Změnový list stavby

Název stavby: **Stavební úpravy MVK a TIC Vsetín**

ZL 05
Stavební úpravy Masarykovy knihovny a turistického informačního centra Vsetín
MVK

ZL 06

6.2 NAVRHOVANÝ STAV

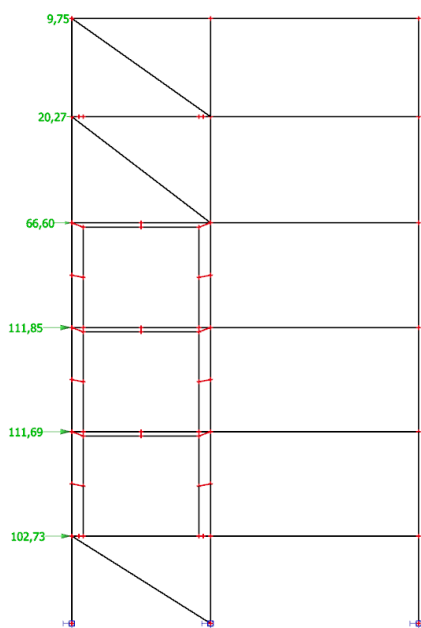
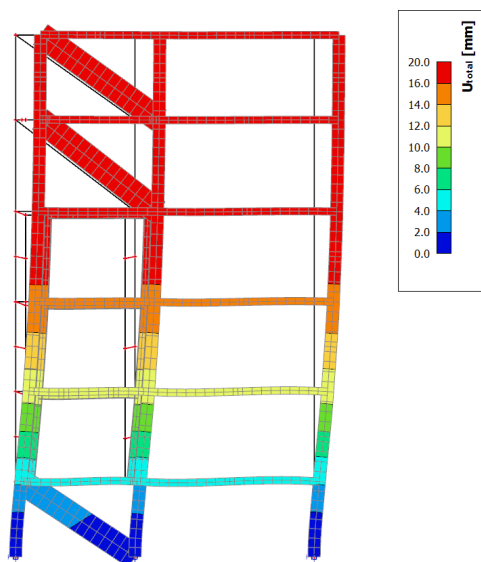
Při výstavbě bylo upřesněno množství ocelové konstrukce, které je potřeba pro bezpečnou realizaci ztužujících ocelových výměn v 1.-3.NP. Toto množství je stanoveno a odsouhlaseno statikem jako bezpečně vyhovující.

Při výstavbě bylo upřesněno množství ocelové konstrukce, které je potřeba pro bezpečnou realizaci ztužujících ocelových výměn v 1.-3.NP. Toto množství je stanoveno a odsouhlaseno statikem jako bezpečně vyhovující.

V místech odstranění či oslabení stávajících zděných stěn jsou navrženy dvojice ocelových rámů z průřezů IPN300, který nahrazuje oslabenou nebo chybějící stěnu. V modelu navrhovaného stavu jsou původní tlačené diagonály zdiva nahrazeny těmito rámy.

Maximální okamžité deformace nově navrženého stavu je 20 mm. Stávající stav, kde je maximální okamžitá deformace 20,6 mm, je srovnatelný se stavem novým a vyhovuje našim požadavkům.
